**Avis délibéré
sur le projet de plan local d'urbanisme (PLU) d'Alfortville
à l'occasion de sa modification n°2
(nouvelle version après l'avis n°MRAe AAPF-2022-038 du 09
juin 2022)**

N°MRAe APPIF-2023-064
en date du 02/08/2023

**Avis délibéré
sur le projet de plan local d'urbanisme (PLU)
à l'occasion de sa modification n°2
Alfortville (94)**

N°MRAe APPIF-2022-038
en date du 09/06/2022

Figure 3: ambiance sonore (tous modes) dans le secteur de projet (source Bruitparif)

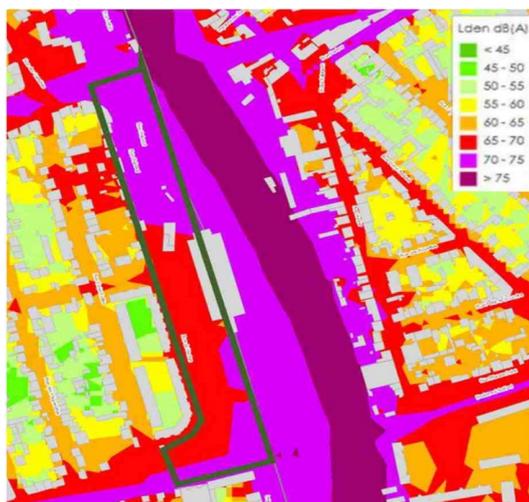
Le projet est situé à proximité directe des infrastructures routières et ferroviaires (ligne SNCF) qui sont respectivement classées en catégories 1 et 3 du classement des infrastructures de transports terrestres. Des études acoustiques et vibratoires ont été réalisées en 2017 et concluent à des niveaux d'exposition au bruit, lors d'un passage d'un train, entre 64,5 dB et 86 dB selon le type de train (TGV, RER, transilien) et des niveaux d'exposition aux vibrations compris entre 30 et 60 Hz. D'après la notice (p.93), ces niveaux de pollutions vibratoires « sont particulièrement élevés pour les transiliens ».

dans le règlement. L'OAP indique que « *Les principes constructifs et la composition architecturale des constructions doivent permettre de limiter l'exposition des futurs habitants aux nuisances engendrées par les voies ferrées, notamment bruits et vibrations : orientation adéquate des espaces de vie et des chambres des logements, isolation phonique, matériaux, etc* ». Un système antivibratile sera également mis en place. La MRAe note que ces principes sont positifs, mais que la notice ne démontre pas comment ces mesures de réduction trouveront une traduction dans le projet et si elles seront suffisantes pour garantir l'absence de risque sanitaire et un cadre de vie de qualité aux futurs usagers du site.
